Dodatek č. 4
ke Smlouvě o dílo
ze dne 29.10.2024

ZMĚNOVÝ LIST				ZL 27	
Úprava hliníkových dveří na schodišti					
Stavba:		Stavební úpravy objektu spojené s vestavbou do podkroví VOŠZ a SZŠ Hradec Králové			
Objekt:		D.1.1 - Architektonicko-stavební řešení			
Předkládá:		DOMISTAV HK s.r.o., Ing. Michal Mates		Datum:	01.07.2025
Odesláno / předáno:		Přílohy / počet listů			
poštou		1) Položkový rozpočet změny	2	listů (NZL 13)	
e-mailem	X	2) Projektové podklady	13	listů, výkresů	
osobně	X	3) Fotodokumentace	0	listů	
1 Technický popis změny:

ZMĚNOVÝ LIST				ZL 28	
Povrchová úprava schodiště - epoxidový nátěr					
Stavba:		Stavební úpravy objektu spojené s vestavbou do podkroví VOŠZ a SZŠ Hradec Králové			
Objekt:		D.1.1 - Architektonicko-stavební řešení			
Předkládá:		DOMISTAV HK s.r.o., Ing. Michal Mates		Datum:	08.07.2025
Odesláno / předáno:		Přílohy / počet listů			
poštou		1) Položkový rozpočet změny	2	listů (NZL 23)	
e-mailem	X	2) Projektové podklady	0	listů, výkresů	
osobně	X	3) Fotodokumentace	0	listů	
1 Technický popis změny:

ZMĚNOVÝ LIST				ZL 29	
Monolitické schodiště - skutečnost					
Stavba:		Stavební úpravy objektu spojené s vestavbou do podkroví VOŠZ a SZŠ Hradec Král

Odborné vyjádření statika

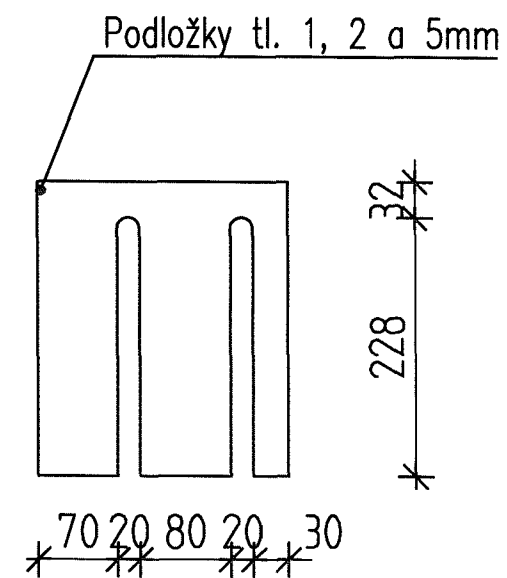
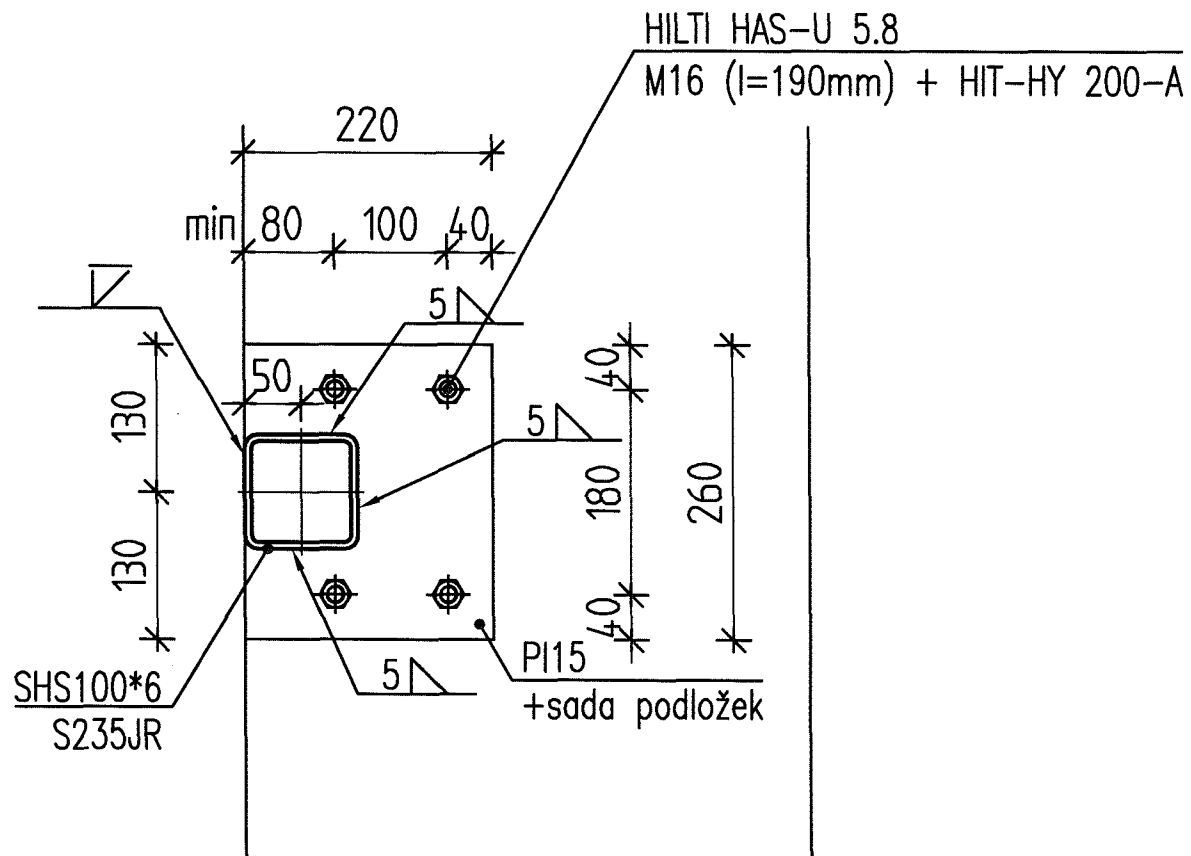
Varianta dodatečného vlepení výztuže byla vyhodnocena jako nevhodná vzhledem k dynamickému namáhání od provozu výtahu, které by mohlo vést ke vzniku trhlin v místě kotvení.

S ohledem na tyto skutečnosti a po zvážení všech technických souvislostí navrhuji nahradit monolitické železobetonové trámy svařovanými ocelovými nosníky z uzavřeného profilu 100 × 6 mm, ocel jakosti S235JR, opatřenými patními plechy dle přiložené dokumentace. Výroba nosníků bude provedena s ponecháním montážní mezery 10 mm, která bude při instalaci vyrektifikována hřebenovými vložkami podle detailu kotvení uvedeného v příloze.

Navržené řešení bylo posouzeno dle ČSN EN 1993-1-1 (Eurokód 3) – čl. 5.1, 5.2 a 6.2 pro ověření únosnosti průřezu, stability a dimenzování svarů – a splňuje požadavky ČSN EN 1090-2 na provedení ocelových konstrukcí.

Na základě výše uvedeného potvrzuji, že navržené řešení je staticky vyhovující, technologicky proveditelné za daných prostorových podmínek a současně eliminuje rizika spojená s původním návrhem.

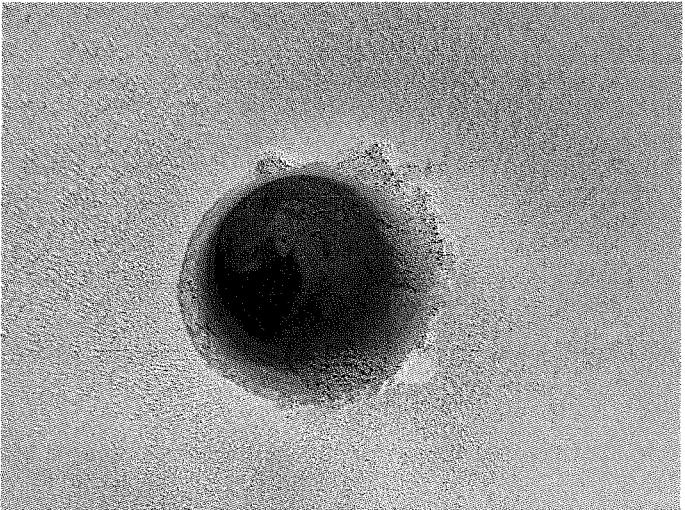
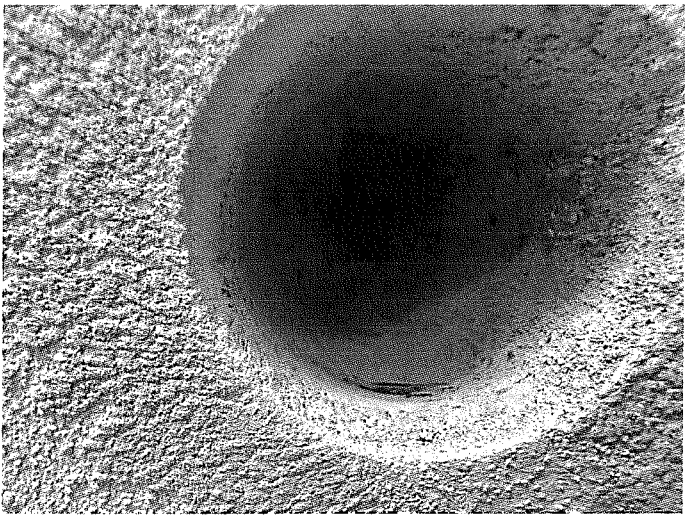
ZMĚNOVÝ LIST				ZL 31	
Doplnění omítek schodišťového prostoru					
Stavba:		Stavební úpravy objektu spojené s vestavbou do podkroví VOŠZ a SZŠ Hradec Králové			
Objekt:		D.1.1 - Architektonicko-stavební řešení			
Předkládá:		DOMISTAV HK s.r.o., Ing. Michal Mates		Datum:	16.07.2025
Odesláno / předáno:		Přílohy / počet listů			
poštou		1) Položkový rozpočet změny	2	listů (NZL 33)	
e-mailem	X	2) Projektové podklady	0	listů, výkresů	
osobně	X	3) Fotodokumentace	1	listů	
1 Technický popis změny:
